PREFEITURA MUNICIPAL DE SANTARÉM
SECRETARIA MUNICIPAL DE INFRAESTRUTURA

JUSTIFICATIVA TÉCNICA Nº 062/2025

ASSUNTO: REPROGRAMAÇÃO CONTRATUAL

Objeto do convênio: Duplicação Da Avenida Cuiabá, Entre A Avenida Tancredo Neves Ao Viaduto Da Avenida Engenheiro Fernando Guilhon, No Município De Santarém, Neste Estado.

Imagem 01 e 02: Seção 01 – Trecho em frente a COSANPA

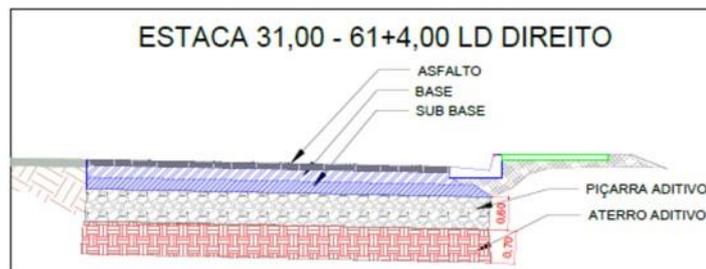
- Em trechos da extensão da via, foi necessário a alteração da cota de corte para a retirada de solo arenoso, com baixa resistência e muita incidência de lixo e matéria orgânica. Esta alteração tem impacto nos itens relacionados a Corte, transporte de bota fora e aterro, visto que para compensar o volume retirado e transportado para bota fora, será necessário acrescentar um volume compensatório de aterro, para ser utilizado como reforço de subleito.

Após o estudo do levantamento topográfico realizado no período de início da obra, observou-se a necessidade de “Acréscimo” de alguns sub-itens do “Item 2.0 TERRAPLENAGEM”, são eles: Sub-item 2.2 - ESCAVAÇÃO HORIZONTAL, INCLUINDO CARGA E DESCARGA EM SOLO DE 1A CATEGORIA COM TRATOR DE ESTEIRAS (150HP/LÂMINA: 3,18M3). AF 07/2020 - CUBAÇÃO – CORTE; Sub-item 2.3 - TRANSPORTE COM CAMINHÃO BASCULANTE DE 14 M³ - RODOVIA PAVIMENTADA; Sub-item 2.6 - TRANSPORTE COM CAMINHÃO BASCULANTE DE 14 M³ - RODOVIA PAVIMENTADA; Sub-item 2.7: EXECUÇÃO E COMPACTAÇÃO DE SUB BASE PARA PAVIMENTAÇÃO DE SOLO ESTABILIZADO GRANULOMETRICAMENTE SEM MISTURA DE SOLOS - EXCLUSIVE SOLO, ESCAVAÇÃO, CARGA E TRANSPORTE. AF 11/2019. Sub-item 2.9 - EXECUÇÃO E COMPACTAÇÃO DE ATERRO COM SOLO PREDOMINANTEMENTE ARENOSO - EXCLUSIVE SOLO, ESCAVAÇÃO, CARGA E TRANSPORTE. AF 11/2019 e Sub-item 2.10 - ARGILA OU BARRO PARA ATERRO / REATERRO ESPAÇO RETIRADO NA JAZIDA, SEM TRANSPORTE.

Mesmo com a substituição do Material utilizado nas camadas de SUBA-BASE e BASE, ainda houve a necessidade de acréscimo do quantitativo do volume de **Pedregulho ou Piçarra**, para retificar imperfeições de alguns trechos da via. Adiciona Um novo sub-item à Planilha: Sub-item 2.5.1 - PEDREGULHO OU PIÇARRA DE JAZIDA, AO NATURAL, PARA BASE DE PAVIMENTAÇÃO (RETIRADO NA JAZIDA, SEM TRANSPORTE).

Imagem 17: Ilustração do corte do projeto da Galeria

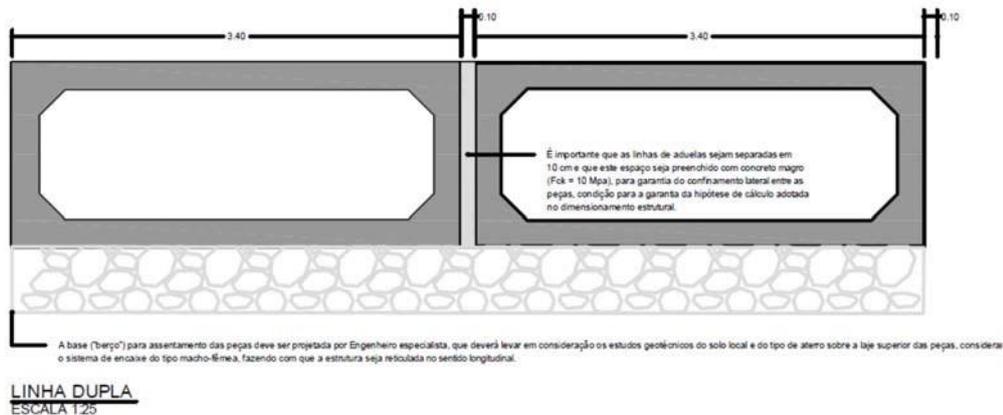
Estes itens novos, foram incluídos na planilha orçamentária, devido a necessidade de se fazer um serviço de complemento de galeria, que é o caso das Aduelas de dimensões 1,00 x 1,20 m (Aduela menor). Foram instaladas para poder serem feitos os serviços de duplicação do lado direito da via, trecho que passa por cima de uma travessia de drenagem (galeria) próximo a Rodoviária já existente.

Na inclusão das Aduelas de dimensões 1,40 x 3,40 m (Aduela maior), serão utilizadas para fazer os serviços, por completo, de uma galeria que atravessará a Av Cuiabá no trecho próximo da Rotatória da Moaçara. Galeria essa, de suma importância, pois há um histórico, em que no período chuvoso, no inverno amazônico, essa área sofre com grandes alagamentos, devido a grande concentração de águas pluviais proveniente dos bairros Nova República, São Francisco, Floresta que são canalizadas para esse ponto na Av Cuiabá.
